**Odpowiedzi i uzupełnienia do przedłożonego
„Raportu oddziaływania na środowisko „Terkawka – kompleksowe przygotowanie
nowych terenów inwestycyjnych w Elblągu”**

W nawiązaniu do pisma Regionalnej Dyrekcji Ochrony Środowiska w Olsztynie - Wydział Spraw Terenowych w Elblągu nr WSTE.4242.4.2.2013.KS z dnia 6.06.2013 r. w sprawie uzupełnień do przedłożonego „Raportu oddziaływania na środowisko „Terkawka – kompleksowe przygotowanie nowych terenów inwestycyjnych w Elblągu” oraz do Raportu oddziaływania na środowisko składamy dodatkowe wyjaśnienia do treści tego pisma:

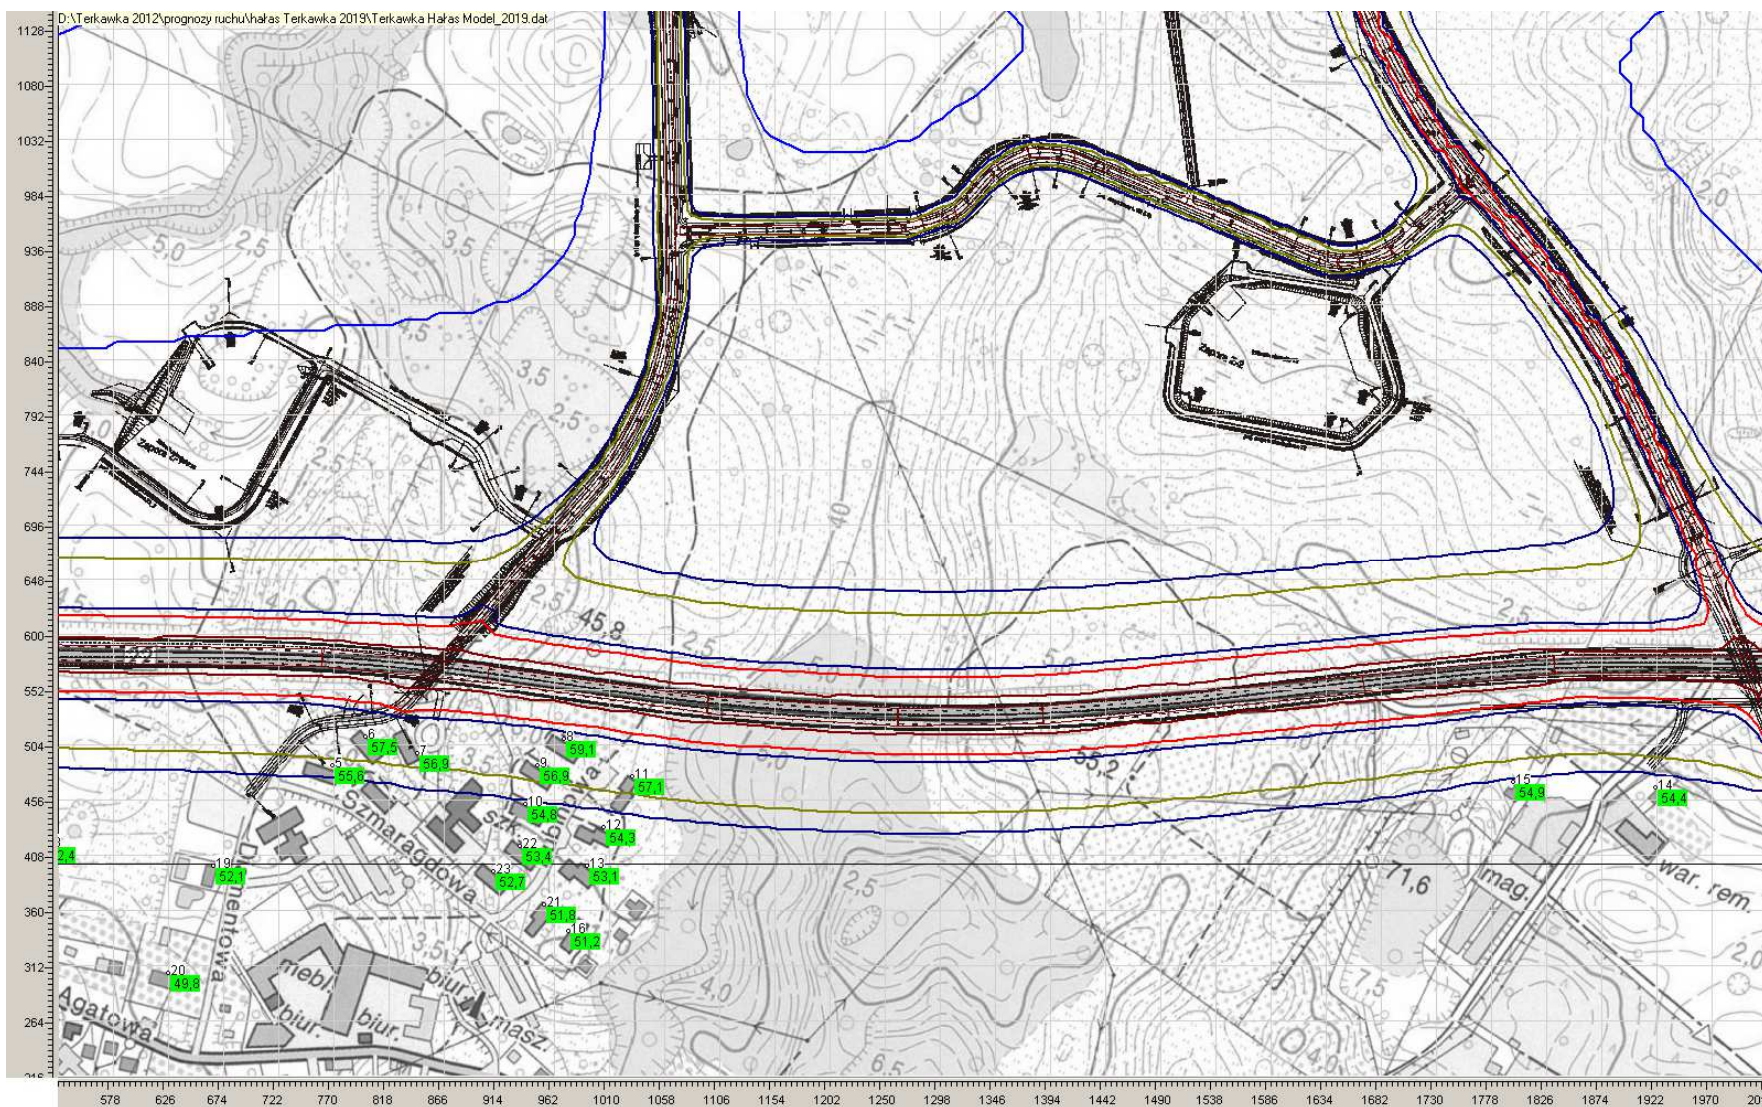
1. Rysunki nr 21 – 28: podpisy pod rysunkami dotyczą zabudowy mieszkaniowej położonej pomiędzy drogą krajową nr 22 a ulicą Szmaragdową, oraz wzdłuż ulicy Diamentowej.
2. Rysunki dotyczące planowanego węzła Terkawka, oznaczone w Raporcie numerami 44, 45, 48 i 49, były nieaktualne i ponownie zostały one przedstawione w niniejszym załączniku.

Rysunek nr 22 uwzględniający ruch na ulicy Diamentowej

dla dB 56 obejmuje strefę od krawędzi drogi krajowej nr 22 wynoszącą ok. 273m

dla dB 61 obejmuje strefę od krawędzi drogi krajowej nr 22 wynoszącą ok. 100m

dla dB 65 obejmuje strefę od krawędzi drogi krajowej nr 22 wynoszącą ok. 44m
